**DICTAMEN DE SEGURIDAD ESTRUCTURAL DE
LA ADMINISTRACIÓN LOCAL SUR DEL SAT
UBICADA EN CDMX**

Septiembre de 2017

DESCRIPCIÓN: DICTAMEN DE SEGURIDAD ESTRUCTURAL

Figura 5
Propuesta de rigidización, la cual se deberá definir mediante un proyecto estructural ejecutivo.

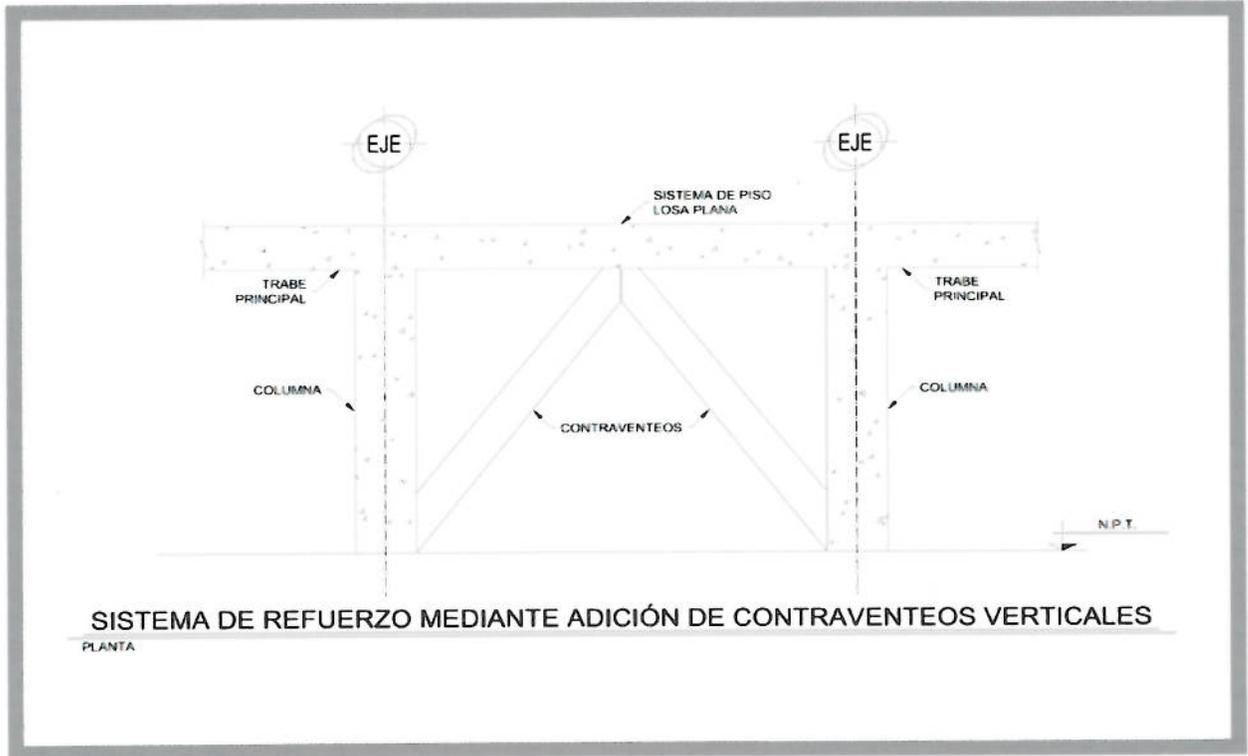
- a) Retirar los acabados sueltos (plafones, vidrios, etc.), con el fin de evitar perjuicios en el interior del inmueble.
- b) Se deberá realizar un proyecto de rigidización estructural del inmueble mediante el que se logren reducir los desplazamientos laterales a rangos permisibles, así como el nivel de esfuerzos en cada uno de los elementos estructurales actuales. Se estima que una alternativa para ello podría ser mediante los muros de mampostería debidamente reforzados en combinación con un sistema de contravientos metálicos que reduzcan las excentricidades estáticas y los momentos torsionantes. En la figura 5 se presenta una propuesta de crujía contraventeada.

Figura 6
Propuesta de restauración de muros divisorios agrietados

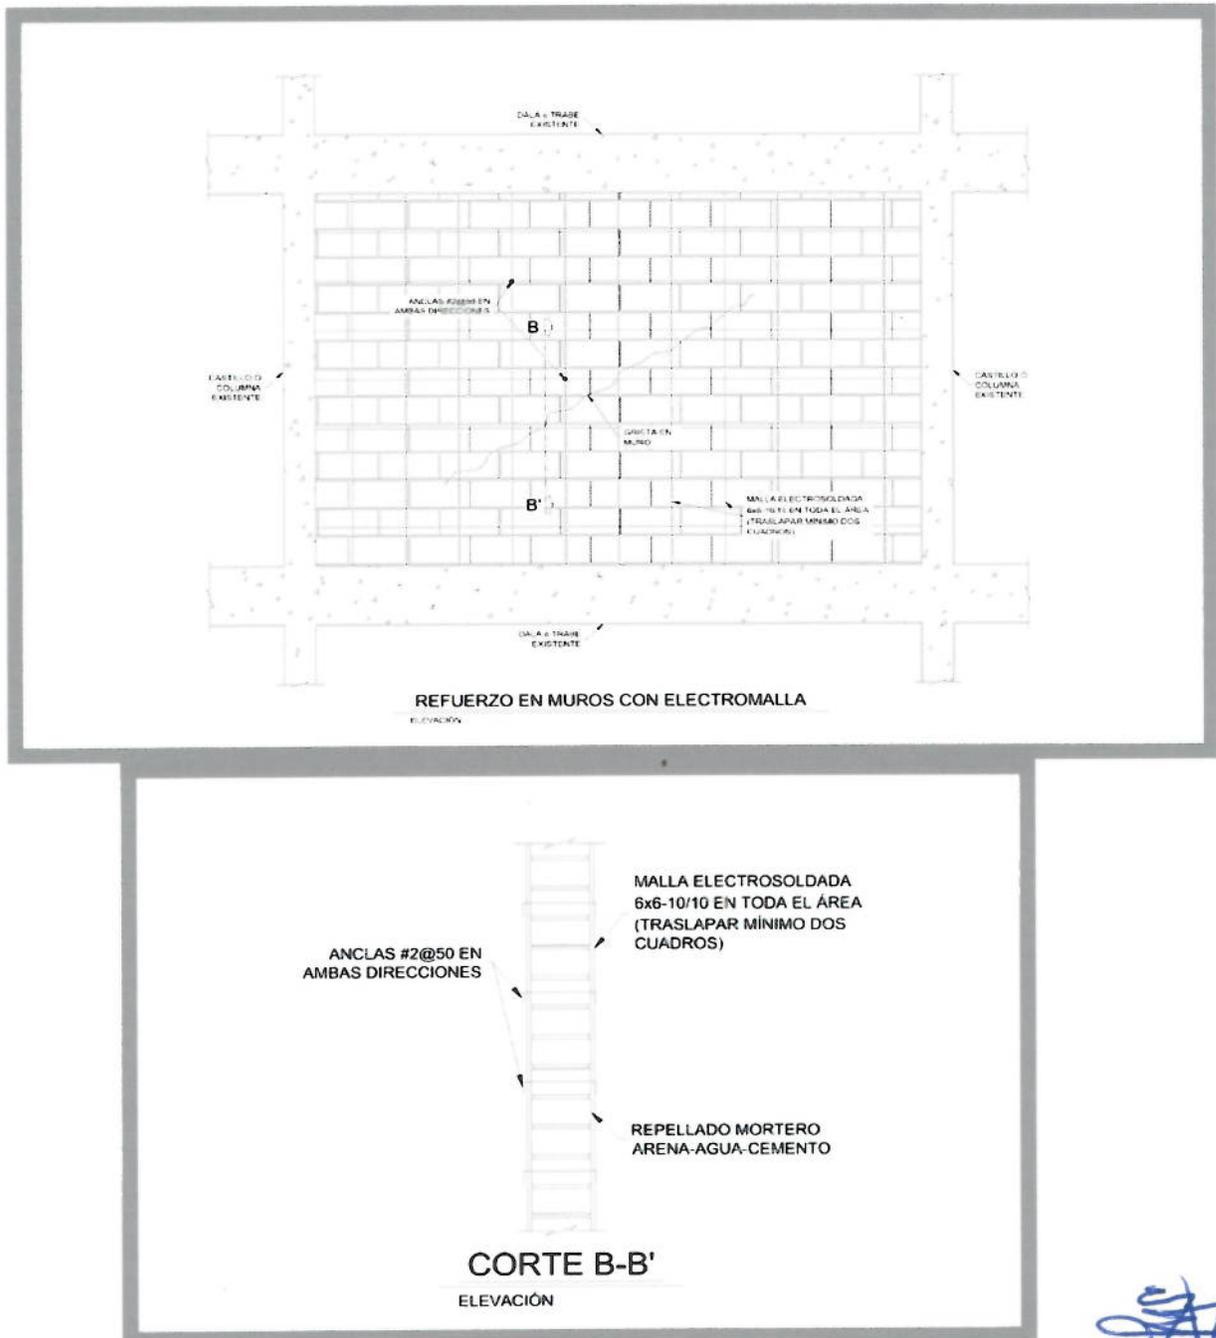
- c) Adicionalmente se sugiere restaurar los muros y pretiles de los cuartos de azotea de las unidades de lavado para mejorar su comportamiento sísmico, ya que se encuentran fisurados y funcionan como apéndices de los inmuebles. Asimismo, se deberán impermeabilizar sus losas, ya que se encuentran muy intemperizadas como consecuencia de falta de mantenimiento en el impermeabilizante. En la figura 6 se muestra una propuesta de restauración de muros divisorios para todos los casos de muros divisorios y en la figura 7 un detalle para sujeción lateral.

Foto 3
Choque en pretil de azotea entre junta de edificios (vista desde la azotea).
Es la unión entre cuerpos H y F

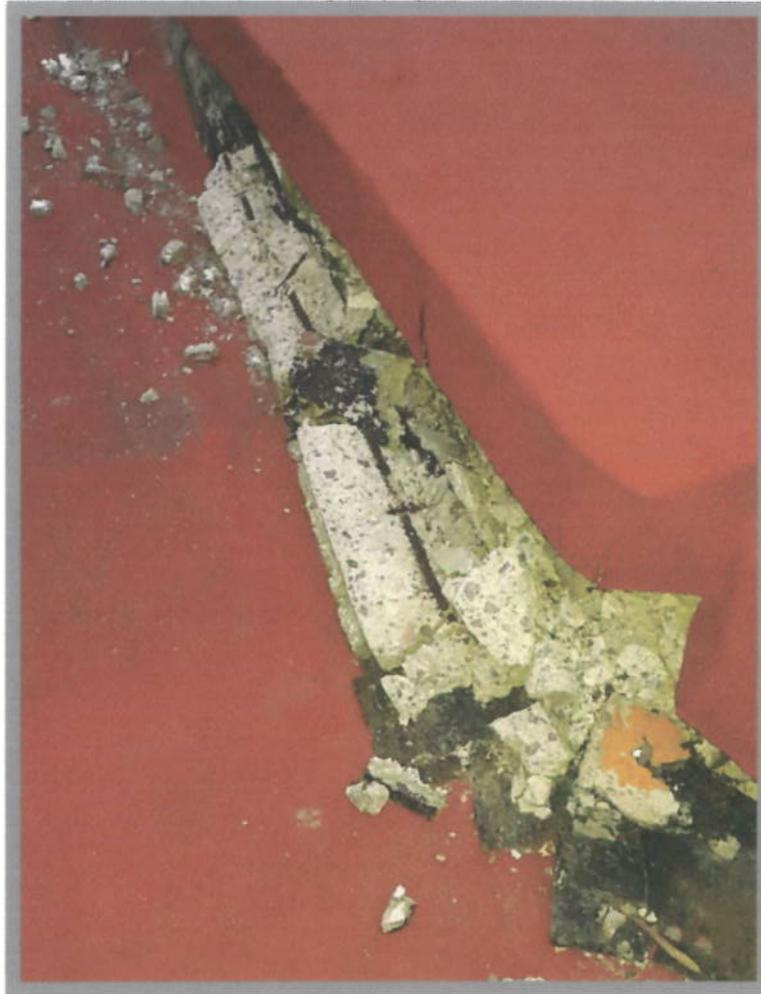
choque en la esquina de dos cuerpos en el pretil (Cuerpo H con el F), caída del pretil de cuartos de ULA, ruptura de acabado de piso en uniones entre cuerpos, fisuras en columnas falsas y juntas marcadas entre columnas con muros divisorios de tablarroca o mampostería o plafón.
